Derzeit für eine 3. Beteiligung zum RPD vorgesehene Änderungen

Hier: Änderungen der graphischen Darstellung im Kreis Viersen im Vergleich zur Fassung gemäß Regionalratsbeschluss vom 23.06.2016 (ohne gesondert aufgeführte Änderungen der Windenergiebereiche und der Verkehrsdarstellungen)

Ä3BT-Brüggen Nr.01

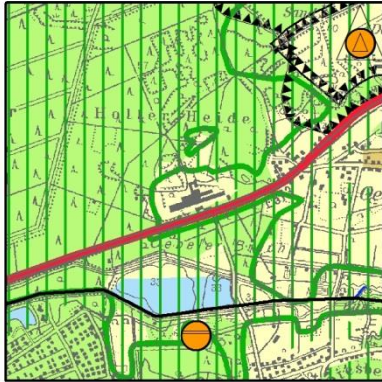
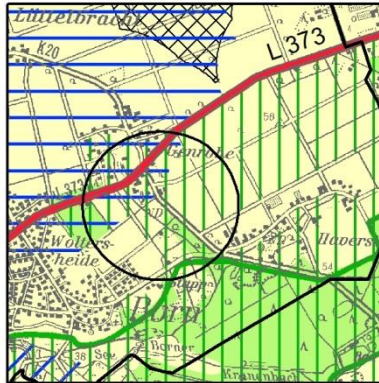
Die geringfügig reduzierte Festlegung des Bereiches zum Schutz der Natur erfolgt zur Anpassung an die bestehende Darstellung eines Industriegebiets im Flächennutzungsplan der Gemeinde Brüggen.

Aufgrund dieser Änderung der zeichnerischen Darstellung sollen – als nicht wesentliche Beikartenänderung – auch die entsprechenden Darstellungen in den Beikarten 4 D und 4 E vor einem Aufstellungsbeschluss noch geändert werden.

Ä3BT-Brüggen Nr.02

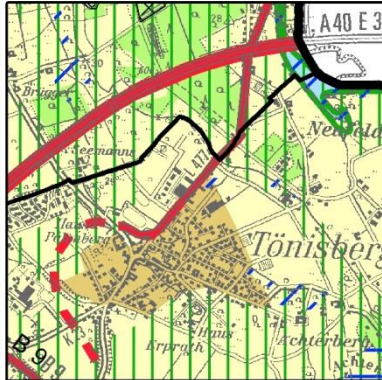
Die reduzierte Darstellung des BSN im Gebiet der Gemeinde Brüggen erfolgt aufgrund neuerer Erkenntnisse zur Schutzwürdigkeit der Flächen innerhalb der Abgrenzung des BSN.

Aufgrund dieser Änderung der zeichnerischen Darstellung sollen – als nicht wesentliche Beikartenänderung – auch die entsprechenden Darstellungen in den Beikarten 4 D und 4 E vor einem Aufstellungsbeschluss noch geändert werden.

Ä3BT-Kempen Nr.01

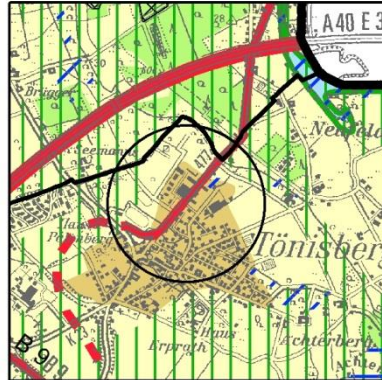
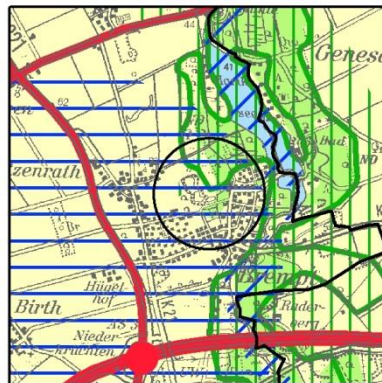
Die Erweiterung des ASB erfolgt zur Anpassung an die bestehende Darstellung einer gewerblichen Baufläche im rechtswirksamen FNP der Stadt Kempen.

Ä3BT-Viersen Nr.01

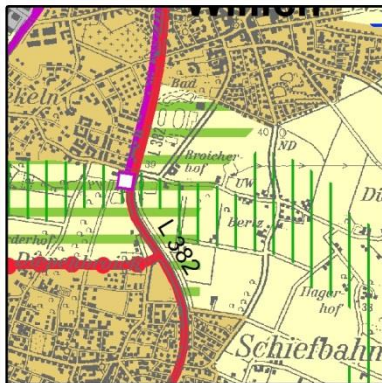
Die geänderte Darstellung der ASB Darstellung erfolgt zur Anpassung an die vorhandene Nutzung und den gültigen Bebauungsplan für eine Sonderbaufläche der Stadt Viersen.

Ä3BT-Willich Nr.01

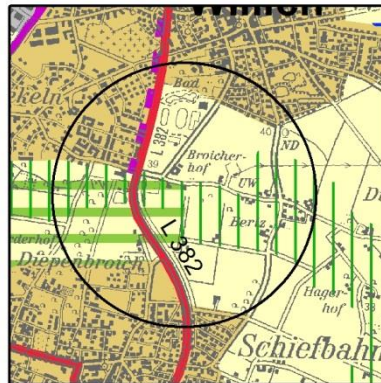
Die Änderung Rücknahme der Darstellung RGZ im Bereich der Sportanlagen und östlich davon erfolgt auf Anregung der Stadt Willich. Die Darstellung ist für die Siedlungsgliederung in dem Übergang zum großräumigen Freiraum nicht erforderlich. Aufgrund dieser Änderung der zeichnerischen Darstellung sollen – als nicht wesentliche Beikartenänderung – auch die entsprechenden Darstellungen in der Beikarte 4 C vor einem Aufstellungsbeschluss noch geändert werden.

Ä3BT-Willich Nr.02

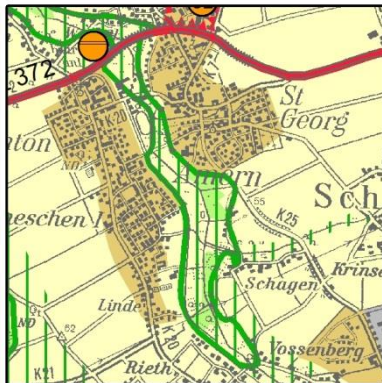
Die Streichung des Bereiches zum Schutz der Natur (BSN) erfolgt aufgrund der vorhandenen Klärteiche innerhalb des BSN. Diese entsprechen als künstlich errichtete Anlage nicht den Wertigkeiten eines naturschutzwürdigen und naturnahen Kernbereiches in einem Bereich zum Schutz der Natur. Stattdessen wird der Bereich der Klärteiche in den BSLE integriert. Des Weiteren ist am Siedlungsrand der Bau eines Flüchtlingsheims vorgenommen worden, sodass dieser Bereich ebenfalls nicht mehr den Kriterien zur Darstellung von BSN entspricht.

Aufgrund dieser Änderung der zeichnerischen Darstellung sollen – als nicht wesentliche Beikartenänderung – auch die entsprechenden Darstellungen in den Beikarten 4 D und 4 E vor einem Aufstellungsbeschluss noch geändert werden.

Ä3BT-Schwalmtal Nr.01

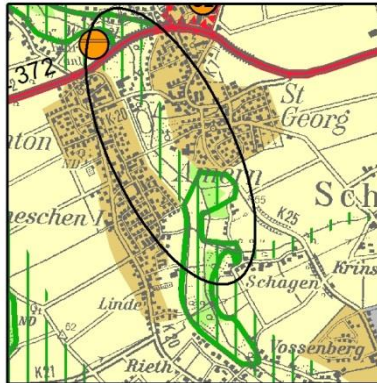
Die Streichung eines Bereiches zum Schutz der Natur erfolgt zur Berücksichtigung der Darstellungen bestehender Bauflächen im Flächennutzungsplan der Gemeinde Schwalmtal. Aufgrund dieser Änderung der zeichnerischen Darstellung sollen – als nicht wesentliche Beikartenänderung – auch die entsprechenden Darstellungen in den Beikarten 4 D und 4 E vor einem Aufstellungsbeschluss noch geändert werden.
